## figure 15 en couleurs illustrant le texte sur la pollution aval site1 des Lauriers

**Vallon initial du site 1 et piézomètres proposés**  
**fig. 15**

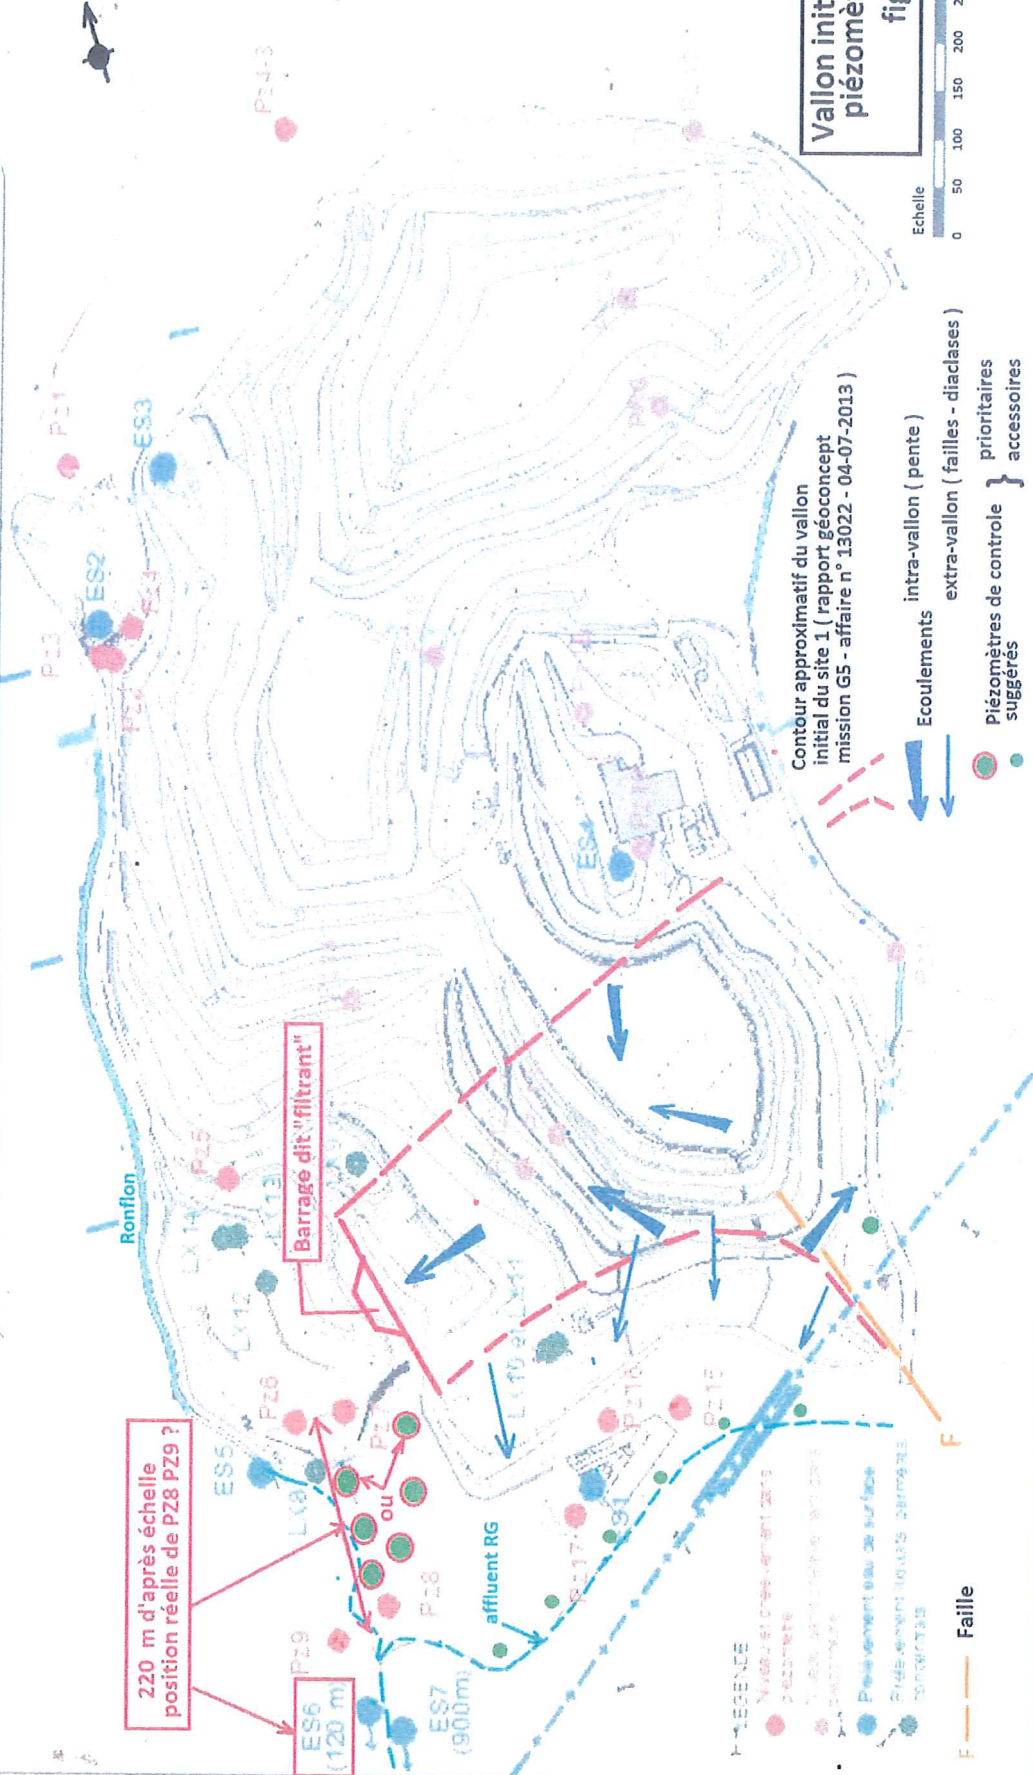
220 m d'après échelle  
position réelle de P28 P29 ?

Contour approximatif du vallon initial du site 1 ( rapport géoconcept mission G5 - affaire n° 13022 - 04-07-2013 )

- Ecoulements  
 intra-vallon ( pente )  
 extra-vallon ( failles - diaclases )  
 Piézomètres de contrôle } prioritaires  
 suggérés } accessoires
